# 志賀原子力発電所 原子炉施設保安規定の 一部変更について（説明資料）

令和 4 年 3 月 11 日  
北陸電力株式会社

## 2. (1) 組織改正の背景・目的・概要

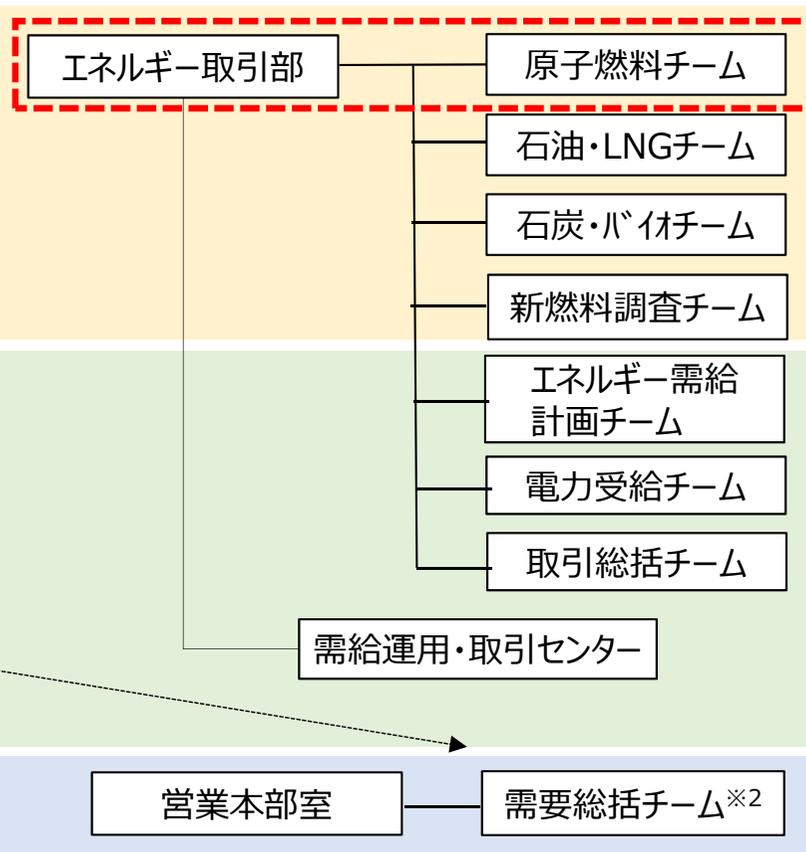
- 当社では、電力需給、取引および燃料調達・管理を一元的に行うことによるエネルギー需給計画・運用の体制強化のため、**2022年7月に燃料部と電力取引部を統合し、エネルギー取引部とする予定**である。

- 燃料部と電力取引部の統合後、現在の**燃料部所管業務は全てエネルギー取引部へ移管**する。
- 変更後の**エネルギー取引部の調達組織としての位置付け及び職務内容は、現在の燃料部から変更はない**。
- 現在燃料部長が行っている**保安に関する職務は、エネルギー取引部長が実施**する。
- 保安に関する組織である**原子燃料チームの体制は変わらない**。

- ・「燃料部」 ⇒ 「エネルギー取引部」
- ・「燃料部長」 ⇒ 「エネルギー取引部長」
